OGGETTO: Commissario straordinario ex D.P.C.M. del 23/02/2022 relativamente a: Giochi olimpici e paralimpici invernali Milano Cortina 2026.

S.S. 51 "Variante di Longarone" nell'ambito delle opere funzionali alla sostenibilità dei Giochi olimpici e paralimpici invernali Milano Cortina 2026.

Osservazioni alle integrazioni pubblicate in data 06/12/2023.

PARERE n. 4 del 27 giugno 2023

Deviazione di Via del Parco: il proponente scrive: “La deviazione di Via Parco ricalca fedelmente il ramo stradale già oggi presente che conduce alla rotatoria su Via Malcolm (con leggero allargamento nel

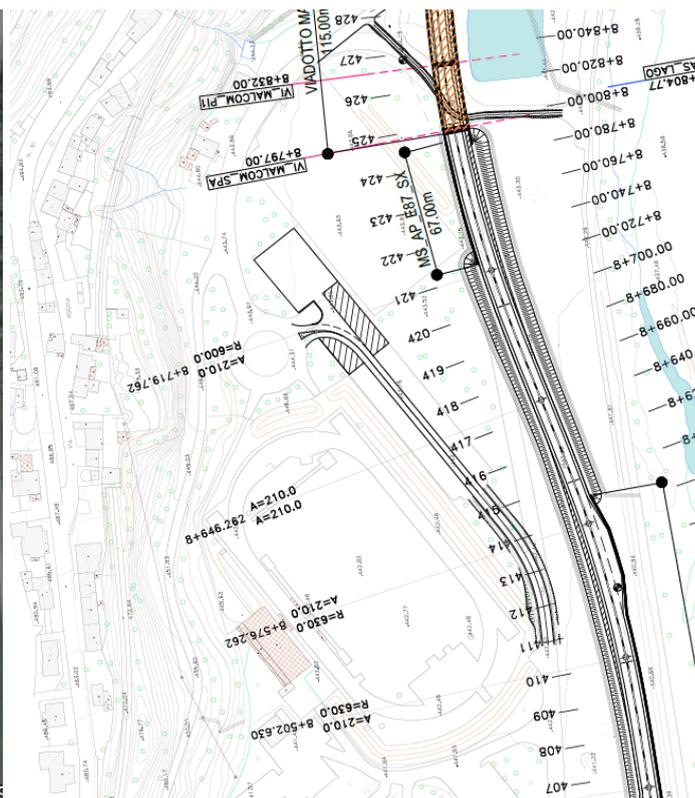
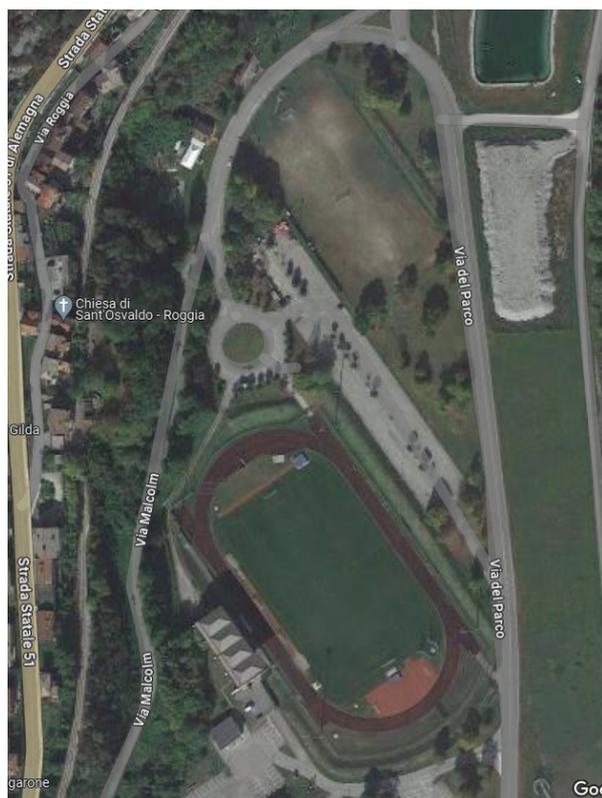
brevissimo tratto di stacco da Via Parco)”. La relazione non considera però che **viene modificata la funzione della viabilità esistente**, che oggi dà essenzialmente accesso all’area di parcheggio, e che, nel progetto, diviene invece una viabilità dedicata agli spostamenti per l’accesso alla zona a servizi (Fiera, plessi scolastici, impianti sportivi, area camper, laghetto pesca sportiva) e di collegamento con Castellavazzo. Si ritiene che la presenza dei numerosi stalli sui due lati costituisca un pericolo per la sicurezza degli automobilisti così come dei pedoni che accedono alle strutture. Si chiede di elaborare una soluzione alternativa che separi le funzioni di transito da quelle di accesso alle aree a parcheggio.
